改善箇所説明図

改善の内容

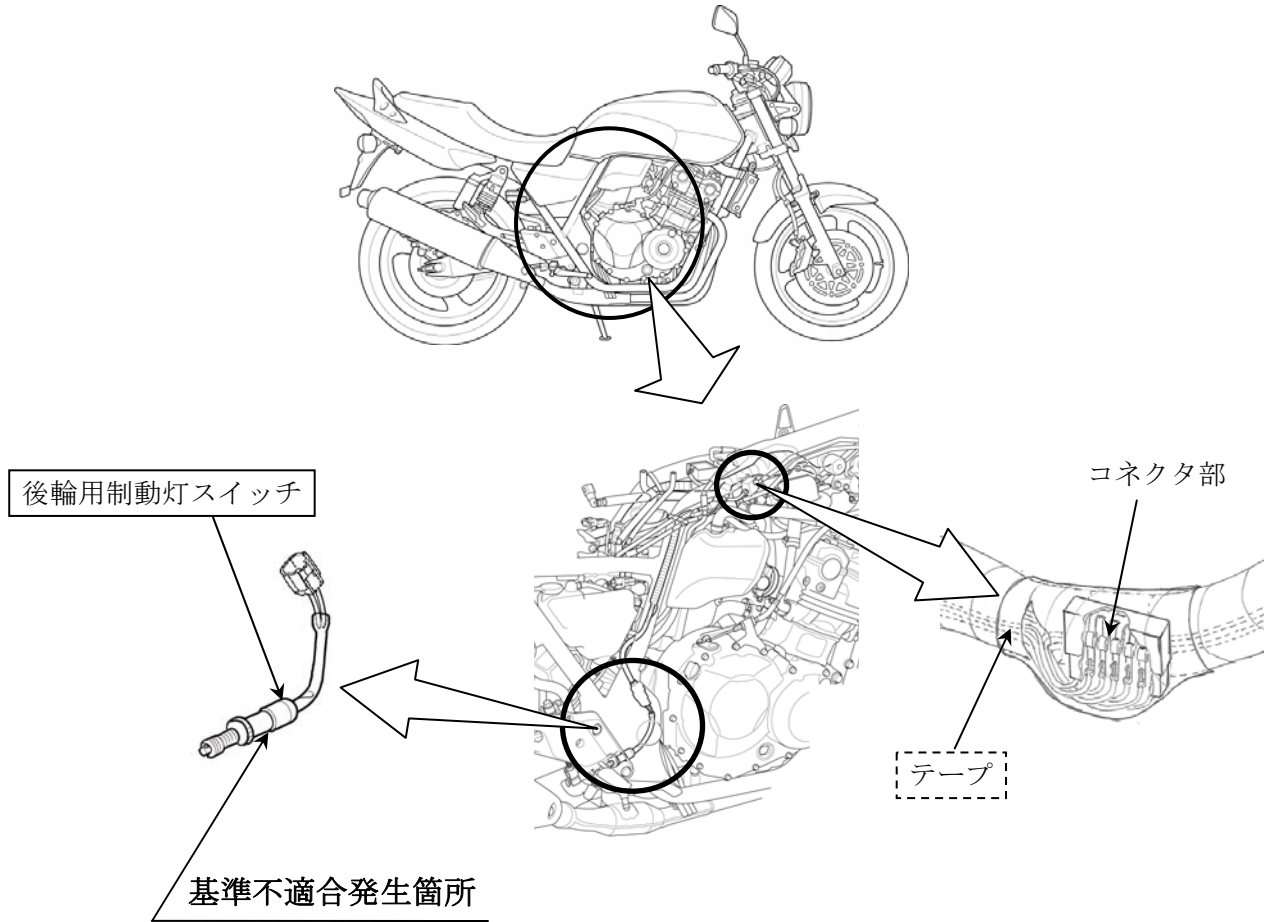
メインハーネスから電気回路を分岐させるコネクタ部がテープで覆われているため、雨天走行等でメインハーネス先端より浸入した雨水等が保護チューブ内を伝わりコネクタ部が浸水すると、溜まった水が電線内の芯線を伝って後輪用制動灯スイッチまで達することがある。そのため、スイッチ接点が錆びて導通不良となり、後輪制動時に制動灯が点灯しなくなるおそれがある。

全車両、電気配線のコネクタ部を覆っているテープを修正するとともに、後輪用制動灯スイッチを新品に交換する。
